Werfverslag 29

Vergadering van 27/04/2018

2807.15.STR

betreft.: **Gevelrenovatie**
projectlocatie: Zeedijk 341, 8430 Middelkerke

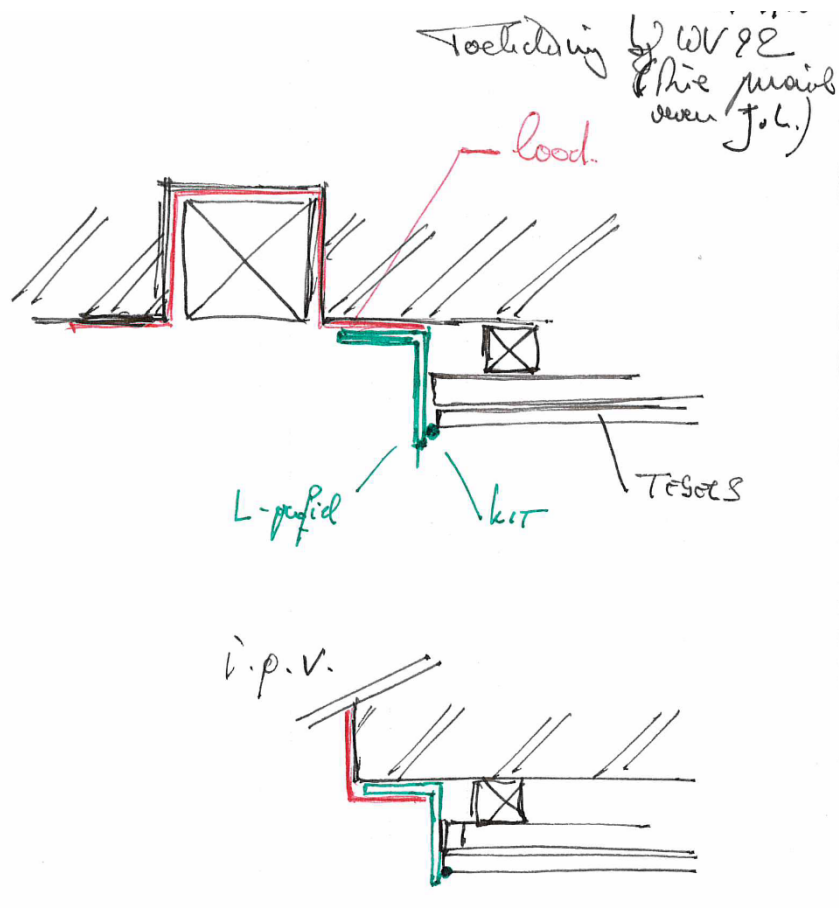
1. Steekproefsgewijs werden de gemaakte opmerkingen overlopen.
2. Algemeen blijft de volgende opmerking:
 - opkitten rand tussen de tussenprofielbekleding en het balkon;
 - behandelen / afschermen zaagkanten;
 - afschermen vrije hoeken aan het plooierwerk.
3. Diverse:
 - 102,501,701,703,901: afwerking kop U-profiel op het glas ontbreekt of is slordig en onvolledig afgewerkt.
 - 703,103:
 - o de ruimere tussenvoegen (glaspanelen) in het klemprofiel moeten nog opgestopt worden;
 - o de voeg tussen de U-profiel delen op het glas, zorgvuldig vullen / afwerken.
4. Reinigingsfirma: alles dient aangepakt te worden:
 - tegelvlakken (sluier);
 - aluminium (-plooierwerk);
 - glasvlakken.

Let op: aanpaler (links) mee reinigen waar nodig.

Principe opbouw detail :

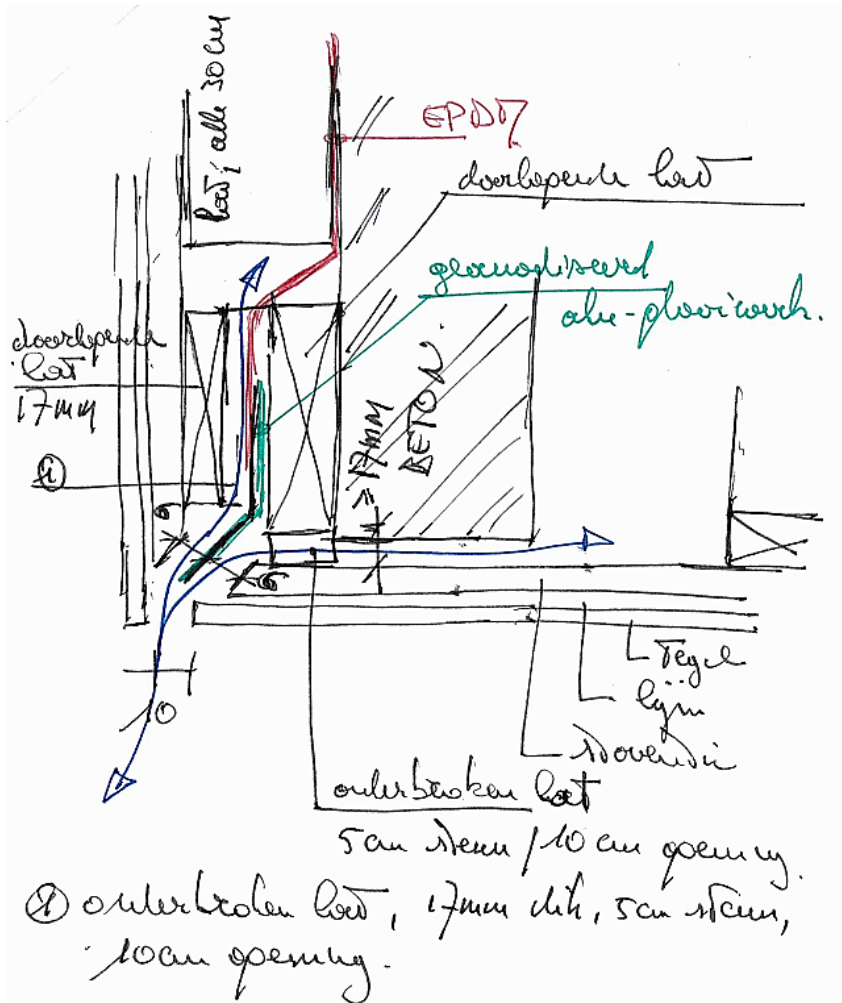
- technische fiches volledig te zijn;
 - details volledig te zijn.
7. Details hoek balkonbekleding dient te zorgen voor de ventilatie van het plafond en het balkonfront + drainage van het water ter hoogte van het balkonfront.

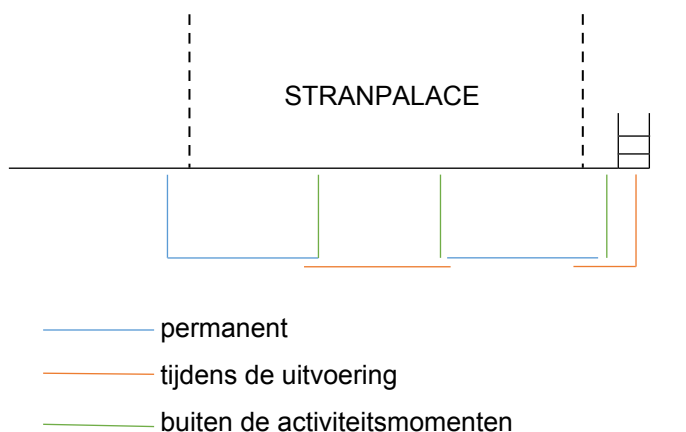
12. De werfafsluiting wordt als volgt aangepast:

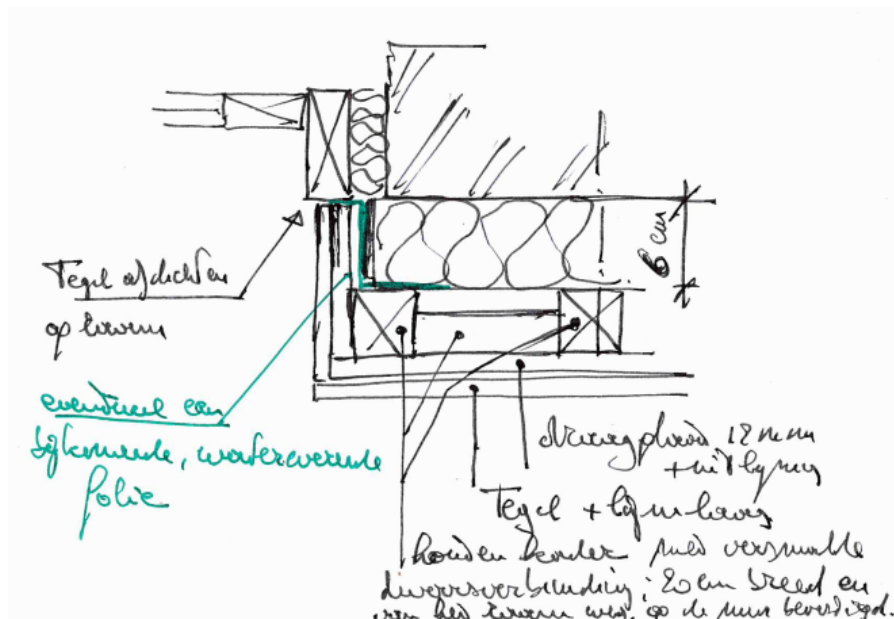
1. Zijdelings, links en rechts van de balkons: gevelbekleding komt tegen de muur zonder spouw. Volgende opbouw wordt voorzien:
 - lijmlaag tot uitvlakking / steen;
 - stoventec plaat gefixeerd met schroeven;
 - lijmlaag + tegel.
2. Detailtekeningen gevelafwerking werden voorgelegd. Volgende aanpassingen dringen zich op:
 - aansluiting op aanliggende constructie: steeds compriband voorzien, niet opspuiten;
 - toegang lucht voorzien + evacuatie;
 - passende verwerking EPDM voorzien + drainage;
 - hoeken – tegels recht op recht afwerken.

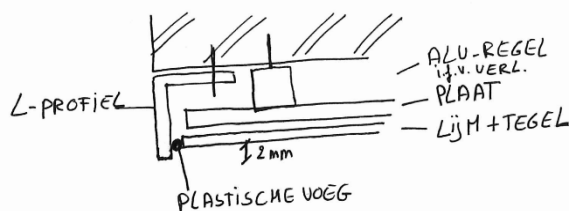
1. De gekozen tegel van 1,00 X 0,33 zou kunnen vervangen worden door een tegel van 1,00 X 0,5.

- minder voegen op de balkons (zowel horizontaal als verticaal);
- bekleding op het metselwerk links en rechts (komt op circa 67 cm na uitdikking op het dagvlak naar het raam (15 mm speling + lijmvoeg in functie van het uitlijnen, 20 mm plaat, 10 mm lijmvoeg + tegel) waardoor tegels van 33 cm tot een bijkomende voeg leiden.

Bij tegels 50 / 1000 blijft men beperkt tot één voeg (tegel van 50 + 17).
